# CAMARET SUR AIGUES

Plan Local d'Urbanisme

-  
Modification n° 2

-  
Notice de présentation

# **POINT N°1 : Classer une partie de la zone UPd actuelle en zone UE pour permettre le développement de l'activité économique du comptoir de Mathilde (réalisation d'un local de vente directe).**

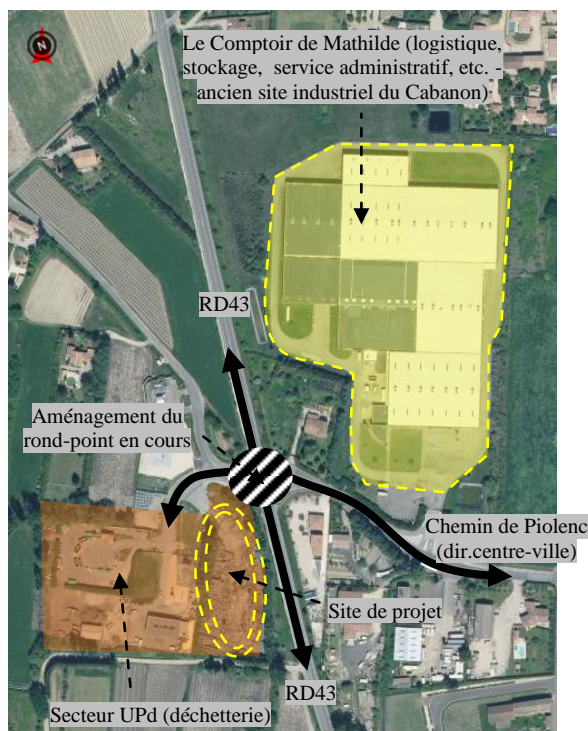
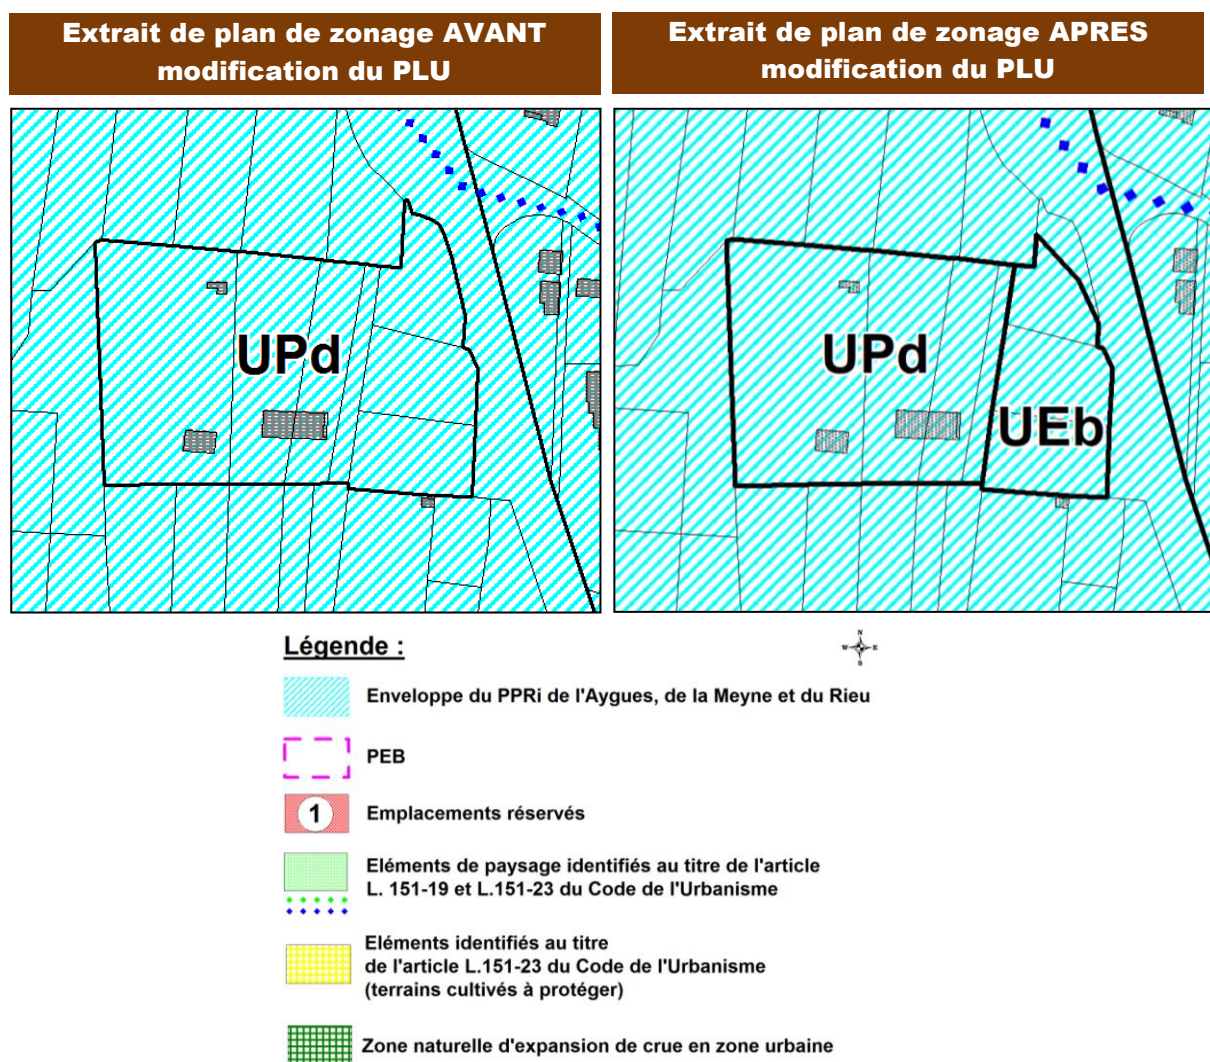
L'objectif de la présente modification du PLU consiste donc à classer une partie de la zone UPd actuelle au sein de la zone UE pour permettre le développement de l'activité économique du Comptoir de Mathilde (réalisation d'un local de vente directe).

- Au niveau du **zonage**, un secteur UEb a été délimité au sein du secteur UPd, en cohérence avec les besoins identifiés.

Par ailleurs, une partie de la parcelle A1868 a été déclassée du secteur UEb (au Nord). Il s'agit d'un espace dédié à la réalisation du rond-point (en cours) permettant de sécuriser l'accès au site ainsi qu'en direction du centre-ville (via le chemin de Piolenc) depuis la RD43.

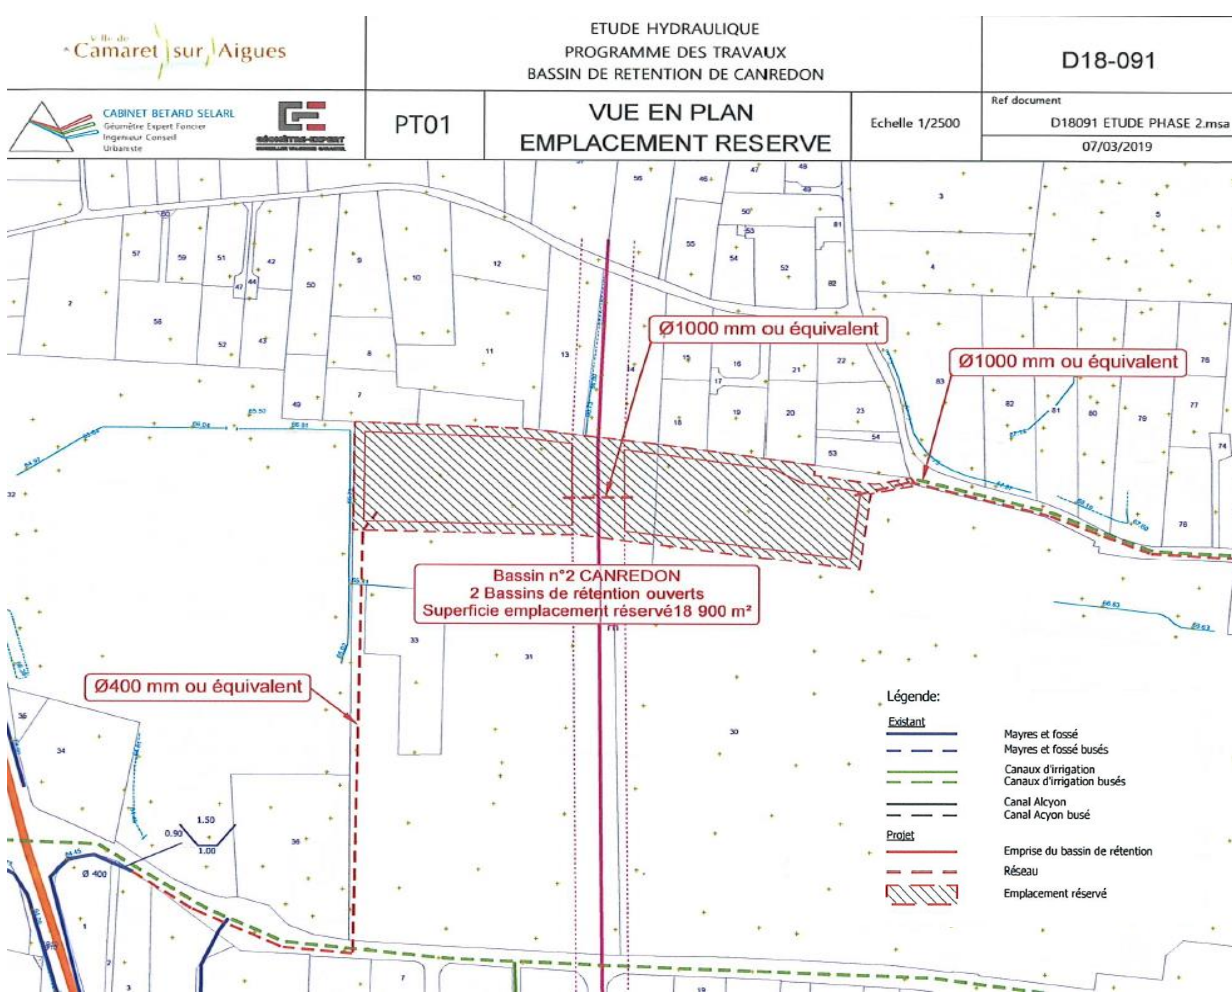
Pour rappel, l'ER n°2 avait été défini afin de permettre la création d'un bassin de rétention, situé à l'est de la Société du Cabanon (zone UE du PLU), et dimensionné pour assurer une protection décennale et permettre de prendre en charge et d'écrêter le débit de pointe acheminé par une canalisation Ø1000 et issu des bassins versants n°12, 13 et la partie Nord du bassin versant n°14.

- Volume : 9 500 m<sup>3</sup>,
- Débit de fuite : 0.1 m<sup>3</sup>/s, correspondant au débit pouvant être évacué par une conduite de Ø400 et le fossé équivalent situé côté Est de la RD43.

#### Extrait de plan de zonage AVANT modification du PLU

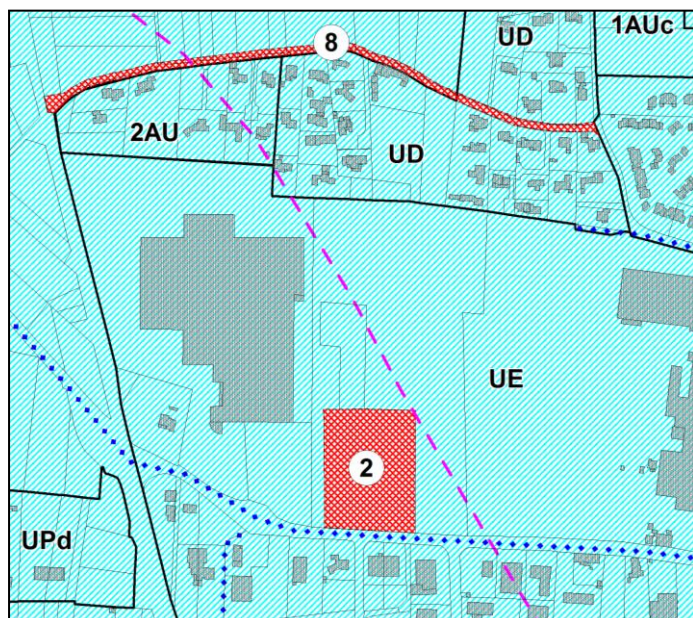
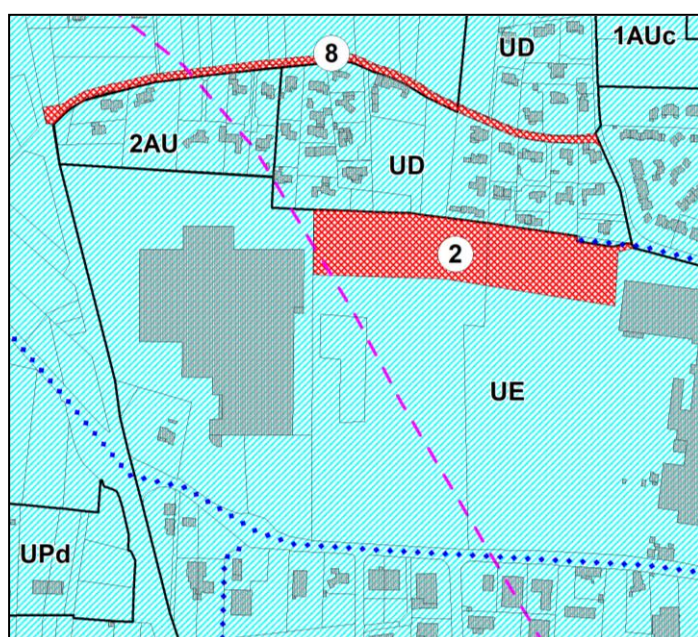
L'objectif de la présente modification du PLU consiste à déplacer l'emplacement réservé n° 2 dédié à la réalisation d'un bassin de rétention secteur de Canredon.

La solution retenue pour son intérêt urbanistique, technique et financier est l'implantation d'un ouvrage de rétention en deux unités réparties de part et d'autre du pipeline au Nord des parcelles BA56 (ancienne BA31) et BA104 (ancienne BA 30).

Les modifications apportées concernent les plans de zonage (localisation de l'emplacement réservé n°2 et liste des emplacements réservés) ainsi que le règlement avec une disposition introduite à l'article UE7.

N°	Destination	Bénéficiaire
1	Noue paysagère (eaux pluviales)	Commune
2	Création d'un ouvrage de rétention (2 unités)	Commune
3	Création d'un bassin de rétention	Commune
4	Elargissement de voie	Commune
5	Création d'un bassin de rétention	Commune
6	Elargissement de voie	Commune
7	Création d'un parking	Commune
8	Elargissement de voie	Commune
9	Recalibrage de la RD23	Département

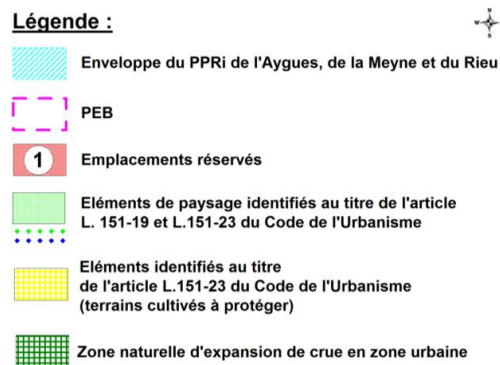
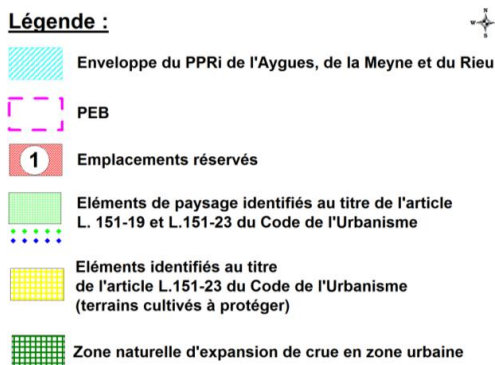
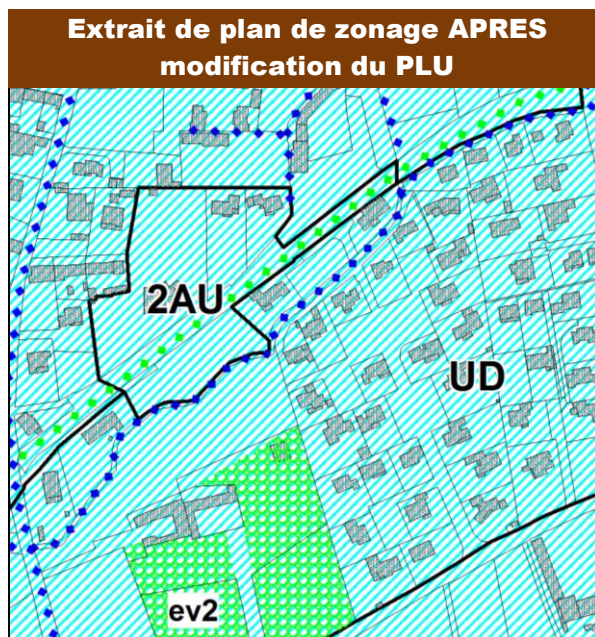
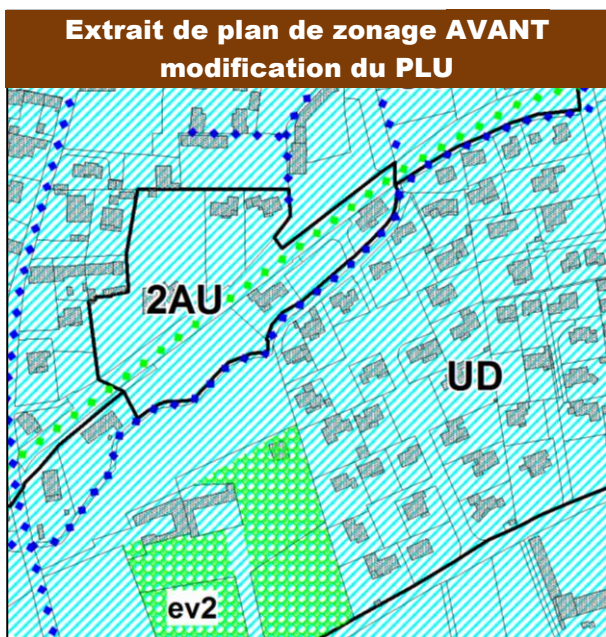
L'objectif de la présente modification du PLU consiste à intégrer quatre terrains en zone UD dans la mesure où ils ont été classés par erreur en zone 2AU lors de l'élaboration du PLU.

En effet, ceux-ci ont été considérés comme non raccordés au réseau collectif d'assainissement, alors que le réseau d'assainissement dessert le lotissement des Cantarelles dont ils font partis.

La modification apportée concerne les plans de zonage.
